Date: December 2007

Bulletin Ref: CVA00006B (DE)

## Ankündigung Produktverbesserung

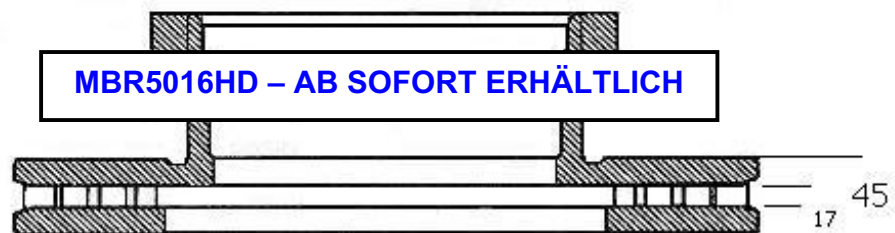
Entsprechend den neusten Erstausrüsterspezifikationen (OE), hat ArvinMeritor Nutzfahrzeuge-Service Europa das Design seiner Brems Scheiben für Mercedes-LKW und Discos-Anhängeranwendungen verändert.

Altes Design **MBR5016** mit 13mm-Bremsflächen

Neues Design **MBR5016HD** mit 17mm-Bremsflächen

Aufgrund der größeren Dicke der Bremsflächen bietet die neue **MBR5016HD** einen höheren Widerstand gegen thermische Schäden und Rissbildung. Dies führt zu einer längeren Lebensdauer von Brems Scheiben und -belägen im Vergleich zu den Brems Scheiben anderer Anbieter mit dünneren 13mm-Bremsflächen.

942 421 12 12 > MBR5016

942 421 21 12 > MBR5016HD
